Ter Goedkeuring

Zij- en Bovenaanzicht staal Brug Smitsvest-Boerenverdriet

Route van de Turf

formaat	A0
tekeningnr.	S.003
schaal	1:1
datum	31.05.2018
getekend	G.H.

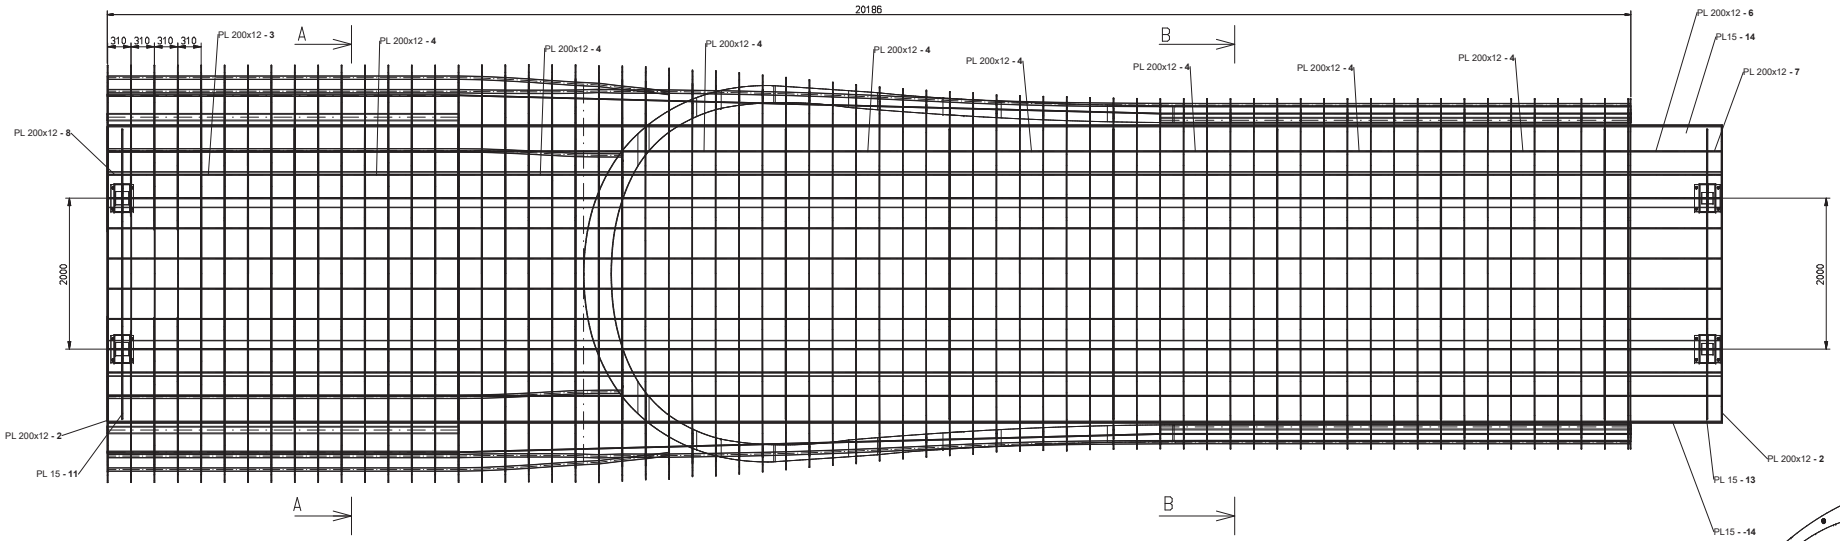
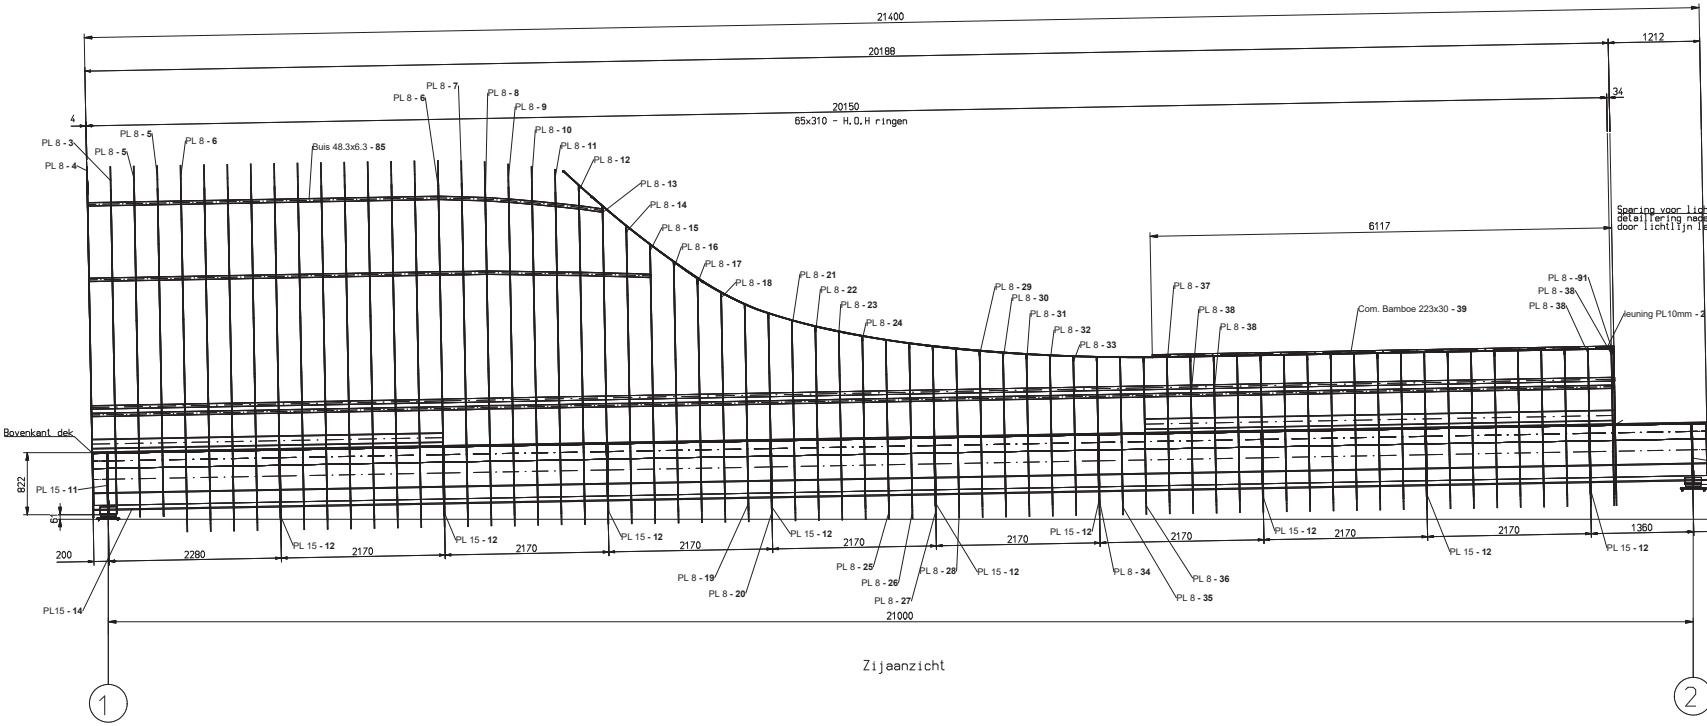
Door de onderlingen verschillen
in de ringen zal de plaat in het werk
naar de ringen gebogen moeten worden.
Binnenzijde ringen is conform het
ontwerp achitect.

Opmerking:
- T.p.v. het hart van de buis 48.3x6.3
  is een gat rond 10mm aangegeven.
